Concurso de conceção para a elaboração do projeto do auditório da Autoridade da Mobilidade e dos Transportes P03/CP/AMT/2025

RESPOSTAS AOS PEDIDOS DE ESCLARECIMENTO

Figura 1

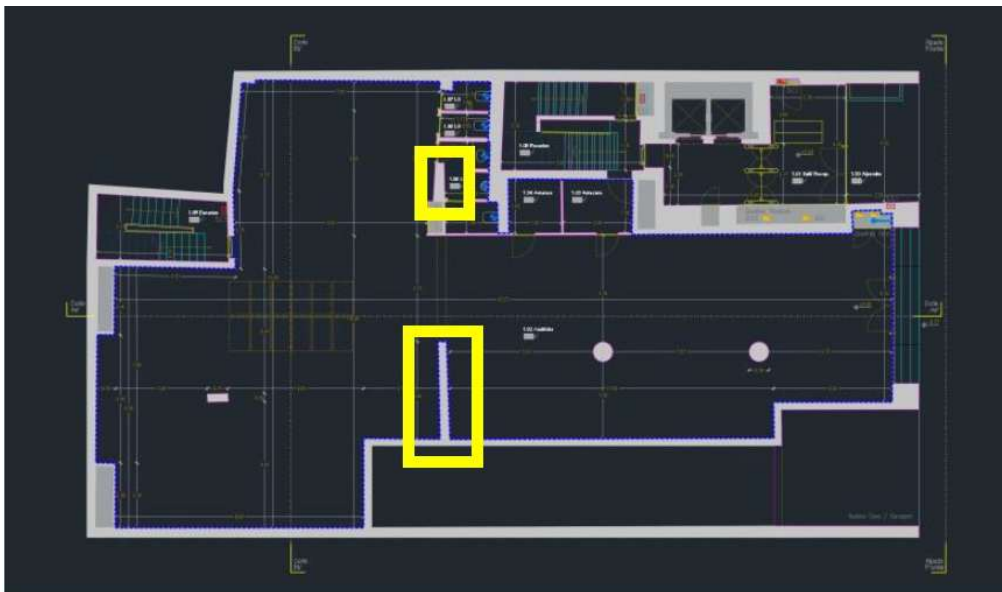
P6. Os seguimentos de parede assinalados (figura 1 no documento em anexo) é estrutural ou pode ser removida, salvaguardando a viga?

R: Estes elementos devem ser considerados estruturais em fase de elaboração dos trabalhos de conceção. No entanto, em fase de projeto, esta situação poderá ser reavaliada, conforme projeto de estruturas do existente a fornecer à data.
